Montage du filtre à air :

Cher client, nous attirons votre attention sur le montage des nouveaux filtres à air ref 0A2644888A.

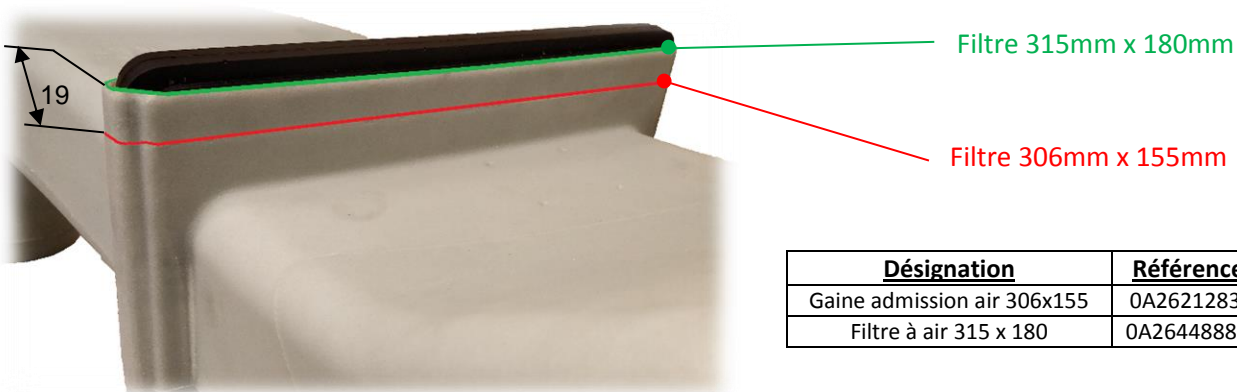
Ce nouveau filtre est plus épais afin d'assurer un niveau d'étanchéité accru. Il est donc conseillé d'utiliser un lubrifiant lors du montage (par exemple WD40) afin de pouvoir l'extraire plus facilement lors du démontage.

Le nouveau filtre étant plus haut de 30mm, vous devez réaliser une découpe de la boîte à air, ref 0A2621283I, adaptée au gabarit de ce nouveau filtre. Pour ce faire, vous devez découper votre nouvelle boîte à air en suivant le marquage **vert**, situé **19mm** au-dessus du trait de moulage.
